AVIS DU CONSEIL DU PATRIMOINE DE MONTRÉAL

Chemin de ceinture du mont Royal

A08-SC-04

Figure 1. Localisation des différents tronçons (1 à 6) du chemin de ceinture sur le mont Royal (7) (source : Ville de Montréal).

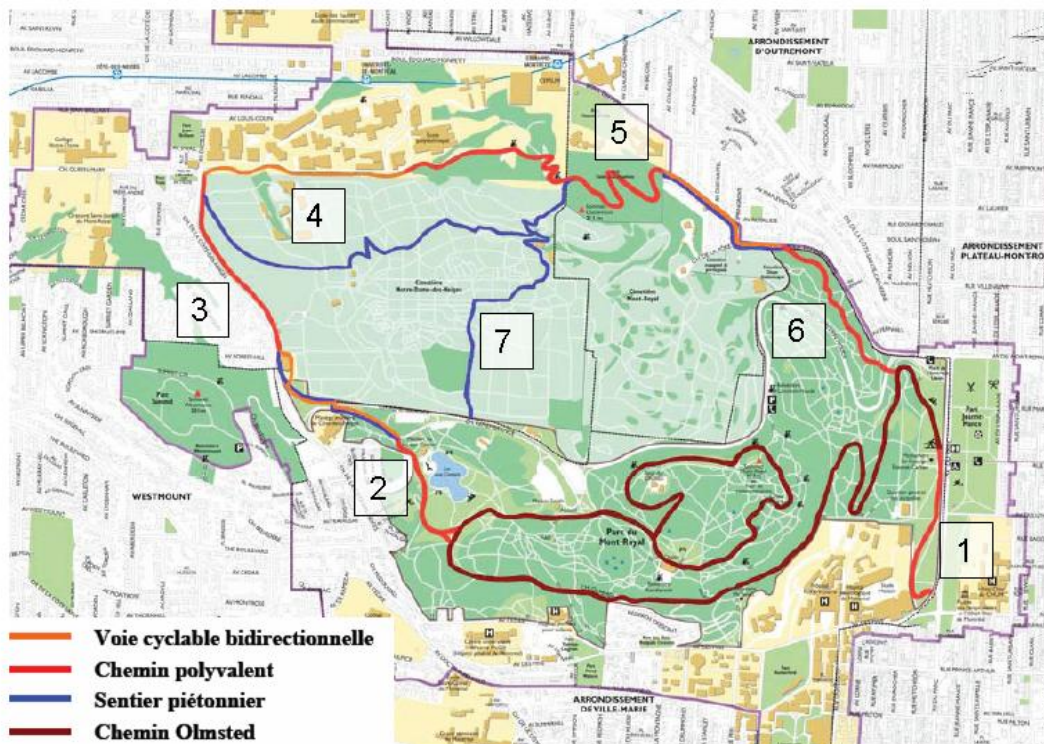
Le tronçon 1 fut complété en 2007 en parallèle aux travaux de réaménagement de l'intersection Parc/Pins (voir Figure 1) Le tronçon 2 est proposé en bonne partie dans des emprises existantes, à l'exception d'une section devant traverser un milieu boisé séparant Hill Park Circle de Remembrance. Le tronçon 3 traverse la pelouse du cimetière Notre-Dame-des-Neiges, parallèlement et en retrait par rapport au chemin de la Côte-des-Neiges. La clôture du cimetière serait déplacée vers l'intérieur pour que le chemin de ceinture soit à l'extérieur des limites du cimetière. Le tronçon 4 est composé de deux sentiers parallèles : un premier, limité aux piétons, passe à travers les sentiers existants du cimetière Notre-Dame-des-Neiges, et le second, accessible aux vélos (et aux piétons), longe le chemin Polytechnique puis emprunte des sentiers existants dans les secteurs boisés de l'Université de Montréal. Le tronçon 5 emprunte le sentier existant dans le bois Saint-Jean-Baptiste. Enfin, le tronçon 6 longe en partie le boulevard Mont-Royal puis pénètre dans le bois Outremont du parc du Mont-Royal, en partie sur des sentiers existants et en partie sur un nouveau sentier, pour rejoindre le chemin Olmsted par un pont au-dessus de la voie Camilien-Houde. Un chemin de traverse reliant les flancs nord et sud de la montagne est également prévu, partant du chemin de ceinture au nord et rejoignant le chemin Remembrance à travers le cimetière Notre-Dame-des-Neiges (tronçon 7).

D'abord, le CPM souligne l'impact positif du projet sur l'accessibilité à la montagne : non seulement le parc, mais également les flancs nord et ouest de la montagne seront reliés entre eux par ce projet. À ce sujet, le CPM se surprend néanmoins que le chemin de ceinture, dont l'intention est de relier les trois sommets de la montagne (voir le *Plan de protection et de mise en valeur du Mont-Royal*, p. 58), ne cherche pas à donner accès au mont Summit, situé dans la ville de Westmount. La mise en valeur de ce joyau patrimonial national qu'est le mont Royal passe par la reconnaissance de ses trois sommets (Mont-Royal, Outremont et Summit), et cette reconnaissance doit transcender les contraintes municipales. Alors que la démolition de l'échangeur Côte-des-Neiges – Remembrance est prévue à moyen terme, le CPM est d'avis que les villes de Montréal et Westmount devraient prendre les moyens nécessaires pour s'entendre afin que ce réaménagement permette le passage du chemin de ceinture par le mont Summit.

Contrairement aux deux cas précédents, le CPM n'est pas d'accord avec la proposition de faire traverser le chemin de ceinture à travers le bois longeant le boulevard Mont-Royal et appartenant au parc du Mont-Royal : ce bois est fragile, de petite taille et de bonne valeur écologique ; il est fragmenté et les sentiers y sont étroits. Aussi, le CPM prévoit que l'impact de l'aménagement du chemin de ceinture sera trop dommageable pour le milieu naturel en fonction de sa capacité de support : modifications du drainage et du climat lumineux, effet de lisière favorisant les plantes envahissantes. Également, le CPM s'inquiète que des accès supplémentaires au chemin de ceinture à travers le bois Outremont soient ensuite aménagés le long du boulevard Mont-Royal.

À ce sujet, le CPM est en désaccord avec la proposition de faire passer le chemin de ceinture par la partie du parc du Mont-Royal qui longe le boulevard Mont-Royal, partie appelée le Bois Outremont. Il suggère plutôt de longer ce bois de qualité en faisant passer le chemin sur le boulevard Mont-Royal.

Le CPM est d'avis que les Villes de Montréal et Westmount doivent prendre les moyens nécessaires pour s'entendre afin que ce réaménagement permette éventuellement le passage du chemin de ceinture par le mont Summit.
